Baumschutzkonzept für das Bauvorhaben: Mobilstation Sendenhorst

Erstellung eines Baumschutzkonzeptes nach Sichtung und Bewertung von div. Bäumen und deren Umfeld, gemäß der Beauftragung vom 07.03.2024.

Projektnummer bzw. Projektakte / Auftragsnummer: P240263 / 240293

Ort der Untersuchung: Ladestraße, 48324 Sendenhorst, ehemaliger Bahnhof Sendenhorst

Abbildung: 9 & 10
Platanen im Straßenverlauf mit sehr starken Bodenaufwölbungen.

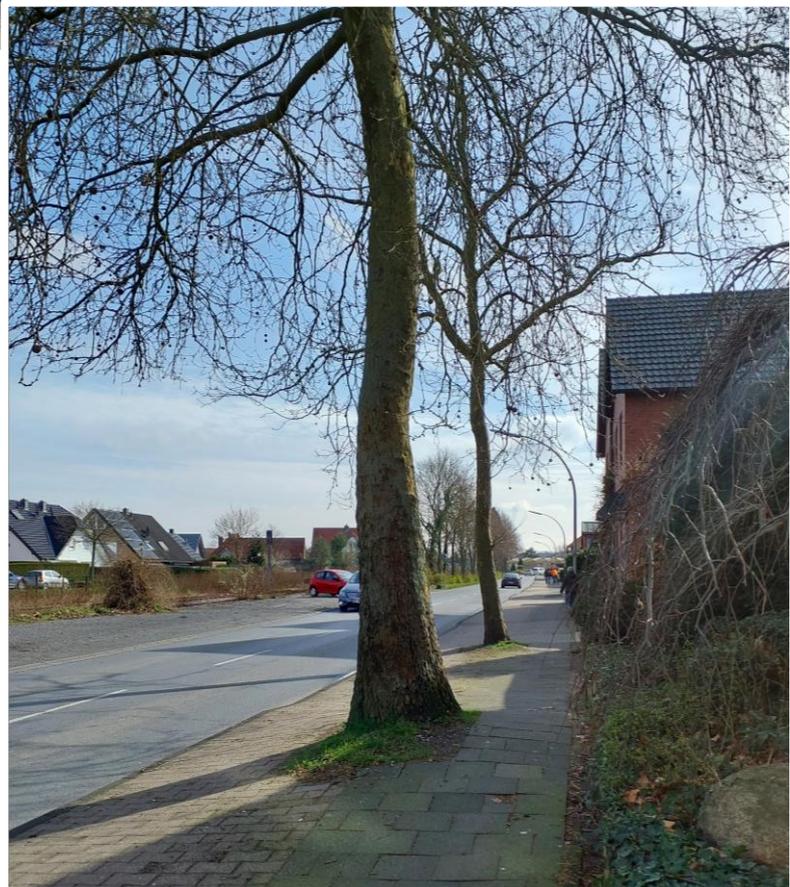
Maßnahme: Fällung der Platanen, da umfangreiche Kanalsanierung im direkten Stammfußbereich durchgeführt werden müssen.

Abbildung 22: Aktuelle Planungsgrundlage der Parkplatzsituation innerhalb der geschützten Baumreihe.

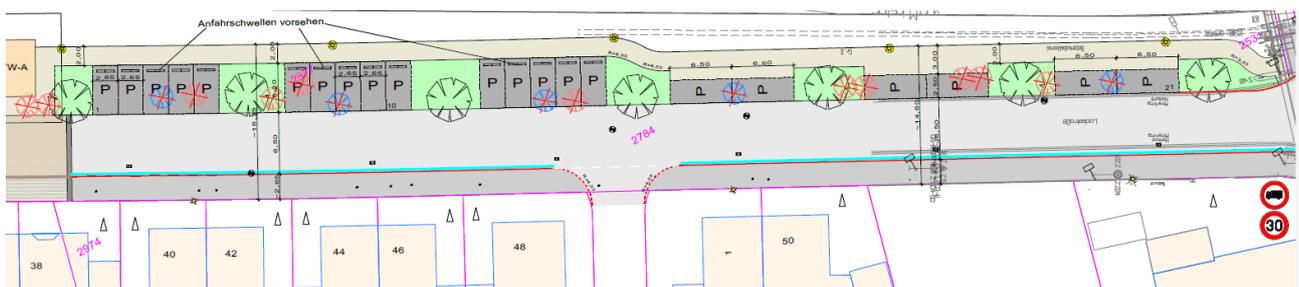
Die aktuellste Planungsgrundlage vom 21.03.2024 umfasst die Errichtung von 21 Parkplätzen innerhalb der geschützten Baumreihe. Bei dieser Ausführung würden 15 Parkplätze als Senkrechtparkplätze und 6 als horizontale Stellplätze erstellt werden und 18 der 24 Bäume entfernt (siehe Abbildung 22).

Die, laut aktueller Planung, zu erhaltenden Bäume, von links nach rechts aus Abbildung 22, wären die Linden Nr. 1068665 (gegenüber Haus Nr. 38), 1068669 (gegenüber Haus Nr. 42), 1068672 (gegenüber Haus Nr. 46), 1068675 (zwischen Haus Nr. 48 und 1), 1068677 (gegenüber Haus Nr. 50), 1068682 (gegenüber Garten Haus Nr.5, Flurstück 2789) und abschließend 1068685 (gegenüber Haus Nr. 5).

Sachverständigenseits wurde bei weiteren Begutachtungen der Baumreihe zur Machbarkeitsüberprüfung jedoch festgestellt, dass es bei dieser geplanten Ausführung zu Verstößen gegen geltende Richtlinien und Normen kommen würde.

In den Bereichen der senkrechten Parkplätze wird ein Platzbedarf von 5*2,65m Parkplatzfläche kalkuliert. Dazu kommen bei einem entsprechendem Pflasteraufbau noch bautechnische Elemente/ Parkplatzeinfassung durch Kantensteine o.Ä. die weitere ca. 45 cm pro Seite benötigen. Somit würde sich ein theoretischer Platzbedarf von 14,75m ergeben.

Von Baumstamm zu Baumstamm liegen ca. 20 m von denen jeweils 3m Kronenradius (+1,5m Schutzbereich nach Norm) pro Baum abgezogen werden muss. Somit bleiben von den 20m Raum zwischen den Bäumen noch 11m bebaubare Fläche. Dies würde einen Wegfall von 2 Parkplätzen pro 5er-Gruppe

bedeuten. Unter der Annahme, dass gemäß § 4.10 DIN 18920 „Schutz des Wuzelbereiches beim Aushub von Gräben oder Baugruben“ ein Wurzelvorhang (siehe Kap. 4.4 Wurzelvorhang) vor den Erdarbeiten gesetzt wird, um vorhandene Wurzeln fachgerecht zu kappen, nachzuversorgen und ihnen eine Regenerationszone zuzugestehen, kann ein Abstand bis minimal dem 4-fachen des Stammumfanges als Abgrabungsort gewählt werden. Für Baum Nr. 1068665 würde dies einen Mindestabstand von 2,6m und bei Baum Nr. 1068669 von 3,2m zum Stammfuß bedeuten. Die Beispielberechnung kann auf diese Weise auch auf die beiden weiteren Senkrechtparkplatzgruppen angewendet werden.

Durch die Setzung von Wurzelvorhangelementen könnten somit fachgerecht 4 Senkrechtparkplätze, statt 5 pro Gruppe erstellt werden. Trotz dieser fachgerechten Behandlung kommt es zu Wurzelschäden, die zu Infektionen mit Krankheitserregern oder Pilzen führen kann.

Der partielle Verlust (Entfernung von 18 der 24 Bäume) der hochwertigen Baumreihe im innerstädtischen Bereich ist aus baumfachlicher Sicht, jedoch generell nicht empfehlenswert.

Zusammenfassend kann sachverständigenseits für den Parkstreifen eine Verringerung der Parkplätze um 3 empfohlen werden, um eine fachgerechte Ausführung unter der Verwendung von Wurzelvorhängen zu gewährleisten.

Ein Erhalt der Bäume wird sachverständigenseits empfohlen.
